女川原子力発電所2号炉 地盤(敷地の地形, 地質・地質構造)について

令和元年9月27日
東北電力株式会社

審査会合におけるコメント

No.	審査会合(第762回)におけるコメント(令和元年8月30日)
S204	• 主要な断層や3号炉海水熱交換器建屋位置等で確認された小断層の変位量について、規模感も踏まえて資料に記載すること。
S205	• 資料の構成について、小断層に関する記載は、断層評価のフローの整合性の観点から、3章の重要な施設の直下にある断層の選定ではなく、2章の敷地の断層にて記載すること。

2.3.5 小断層【淡水貯水槽位置の小断層①】

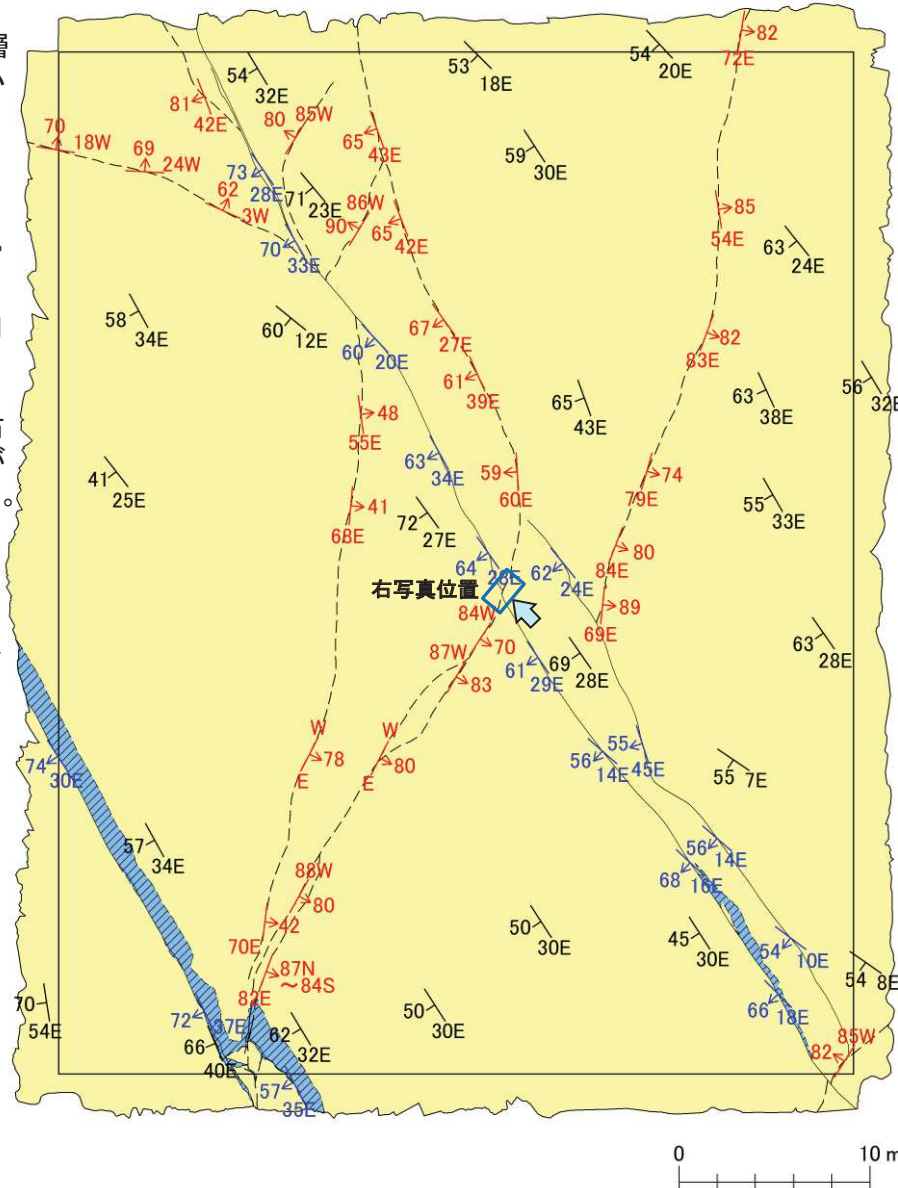
コメントS204, S205

- ▶ 淡水貯水槽底盤に認められる数本の断層については、破碎幅が小さく、変位量が小さいことから、小断層としている。
- ✓ これらの断層の破碎幅は、一部で局所的に10数cmの箇所があるものの、ほとんどの箇所では1cm未満～数cmと小さい。
- ✓ これらの小断層のうち、淡水貯水槽底盤の中央付近において、NE-SW方向に縦断するように分布する一部の断層については、交差するシームのずれから変位量が20cm程度と規模が小さく(右写真)、地質図、地質断面図にて表現が可能な規模ではないことを確認している。
- ✓ なお、原子炉建屋付近の断層については、地質データが試掘坑及びボーリング孔に限られるため、工学的な観点から2箇所以上で連続することが確認された断層を抽出している。
- ▶ 一方、これらの断層の長さについては、必ずしも短いことが確認されていないものがあることから、次頁以降にて断層のタイプ(系統)、シームとの関係、地質構造発達史及び熱史における位置付け等を整理し、断層形成のメカニズム及び時期について考察する。

2.3.5 小断層【3号炉海水熱交換器建屋位置の小断層③】

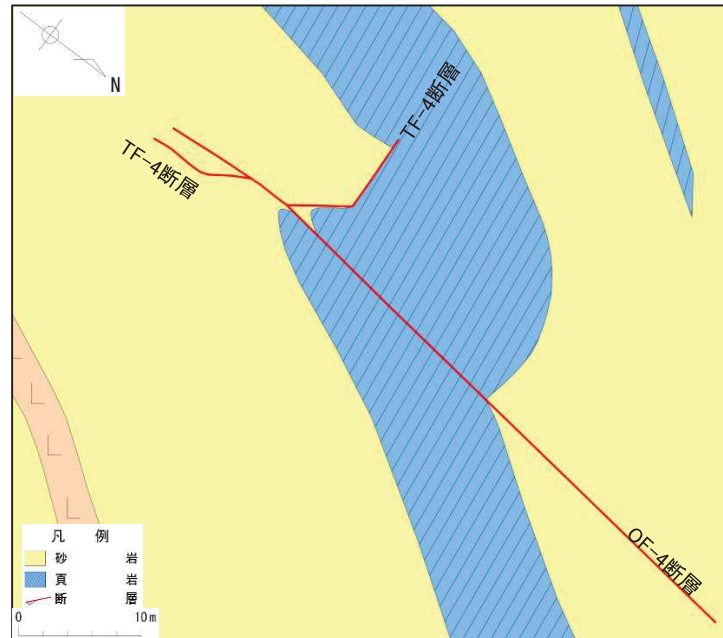
コメントS204, S205

- OF-4断層は、最大破碎幅6cm、長さ20～55mであるが、O.P.約-14mの地質水平断面図において、厚さ約10mの頁岩層を大きく変位・変形させている。
 - ✓ 一般に、主要な断層は周囲の地層に概ね5～10m程度以上の変位・変形を及ぼしている傾向がみられる。
- 一方、3号炉海水熱交換器建屋底盤で確認された小断層1（最大破碎幅10cm、長さ25～50m）及び小断層2（最大破碎幅8cm、長さ27～50m）は、顕著な変位量を有しておらず、O.P.約-14mの地質水平断面図において表現すべき規模を有する断層ではない。
 - ✓ 小断層1は、破碎幅1～2cmの箇所も見られ、Na-11背斜軸の近傍のSF系断層であり、レンズ状の頁岩層が小断層を挟んで両側に分布することから、顕著な変位量を有していないと考えられる※。
 - ✓ 小断層2は、破碎幅がほぼ0cmないし1～2cmの箇所も見られ、走向・傾斜が周囲の地層と同傾向であることから、大局的には頁岩卓越層内に形成されたシームに近いSF系断層であり、小断層を挟んで両側に頁岩が分布すること等から、顕著な変位量を有していないと考えられる※。

※ 小断層1及び小断層2の変位量については、小断層2と交差する小断層とのずれがほとんど認められず(○部)、また岩相変化による不確実性があるものの砂岩と頁岩の境界(○部)に着目すると、1mに満たない程度～概ね2m程度と考えられる。

2.3.5 小断層【3号炉海水ポンプ室位置の小断層③】

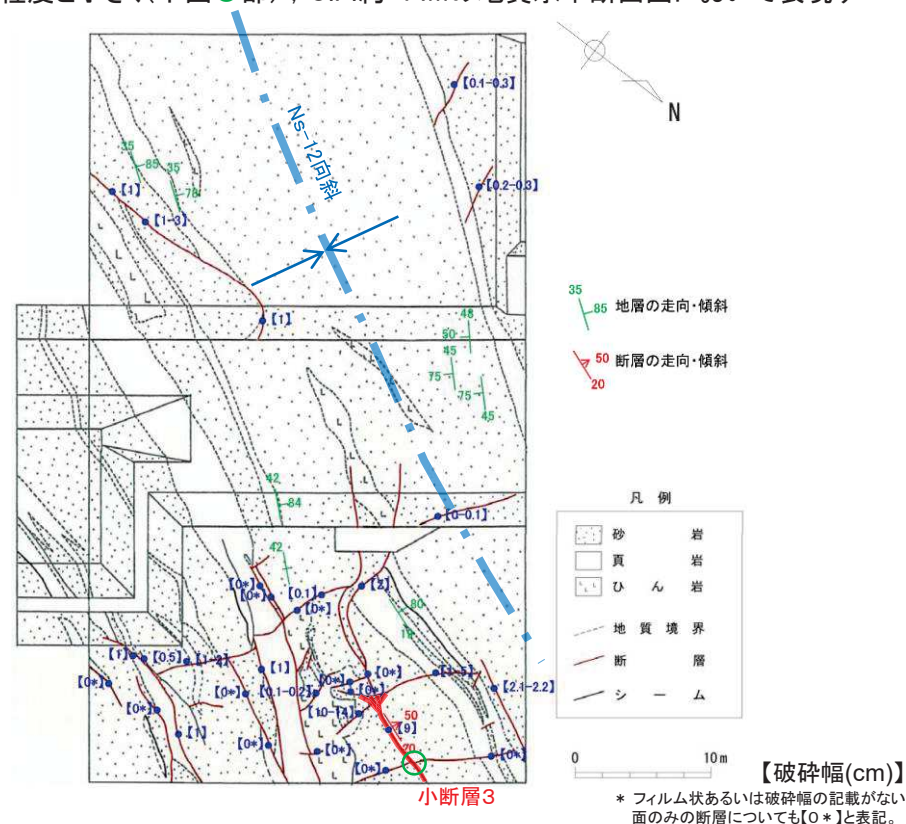
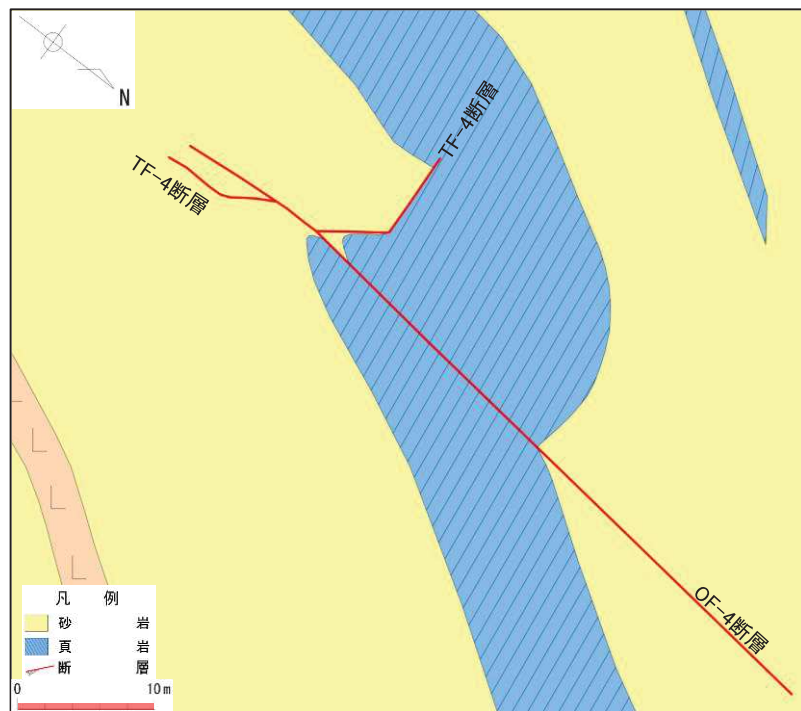
コメントS204, S205

- OF-4断層は、最大破碎幅6cm、長さ20～55mであるが、O.P.約-14mの地質水平断面図において、厚さ約10mの頁岩層を大きく変位・変形させている。
✓ 一般に、主要な断層は周囲の地層に概ね5～10m程度以上の変位・変形を及ぼしている傾向がみられる。
- 一方、3号炉海水ポンプ室底盤で確認された小断層3(最大破碎幅9cm、長さ7m以上(最大長さ不明))は、走向・傾斜が周囲の地層と同傾向であることからシームに近いSF系断層であり、交差する小断層を切断するが変位量は0.2m程度と小さく(下図○部)、O.P.約-14mの地質水平断面図において表現すべき規模を有する断層ではない。

2.3.5 小断層【まとめ】

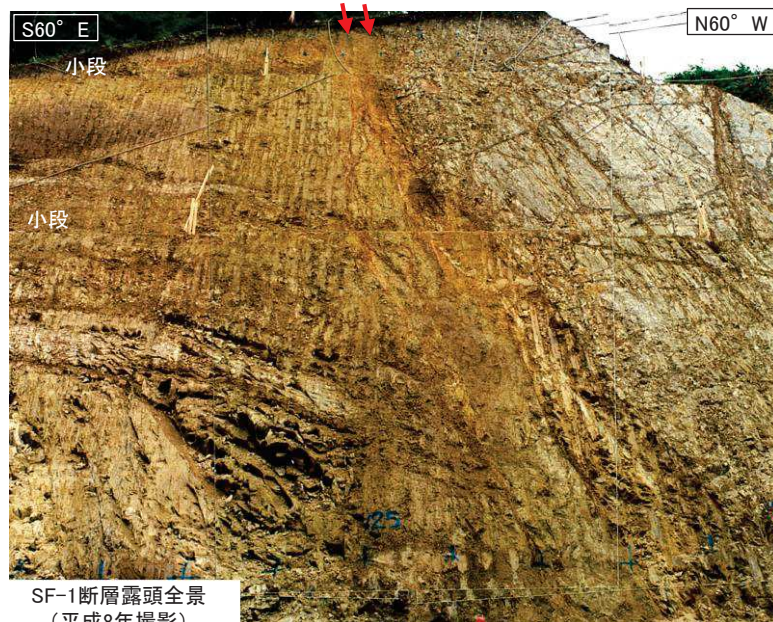
コメントS204

- 淡水貯水槽底盤に認められる数本の小断層は、破碎幅が小さく、変位量が小さい。
 - ✓ これらの小断層の破碎幅は、一部で局所的に10数cmの箇所があるものの、ほとんどの箇所で1cm未満～数cmと小さい。
 - ✓ これらの小断層のうち、淡水貯水槽底盤の中央付近において、NE-SW方向に縦断するように分布する一部の断層については、交差するシームのずれから変位量が0.2m程度と規模が小さく、地質水平断面図及び地質鉛直断面図にて表現が可能な規模ではない。
 - 3号炉の海水熱交換器建屋及び海水ポンプ室の位置に認められる小断層は、破碎幅が小さく、連続性に乏しく、変位量が小さい。
 - ✓ これらの小断層の破碎幅は、一部で局所的に10cm程度ないし10数cmの箇所があるものの、ほとんどの箇所で1cm未満～数cmと小さい。
 - ✓ これらの小断層のうち、海水熱交換器建屋位置の小断層1(最大破碎幅10cm, 長さ25～50m)及び小断層2(最大破碎幅8cm, 長さ27～50m)については、小断層2と交差する小断層のずれがほとんど認められず、また岩相変化による不確実性があるものの砂岩と頁岩の境界に着目すると、1mに満たない程度～概ね2m程度と考えられ、顕著な変位量を有しておらず、地質水平断面図において表現すべき規模を有する断層ではない。
 - ✓ また、海水ポンプ室位置の小断層3(最大破碎幅9cm, 長さ7m以上(最大長さ不明))については、交差する他の小断層を切断するが、その変位量は0.2m程度と小さく、地質水平断面図において表現すべき規模を有する断層ではない。
- ⇒ 小断層は一般に、破碎幅が1cm以下のものから数cm程度のものが主体であり、変位量については、1mに満たないものから概ね2m程度のものを主体としており、地質水平断面図及び地質鉛直断面図において表現すべき規模を有する断層ではないと判断している。
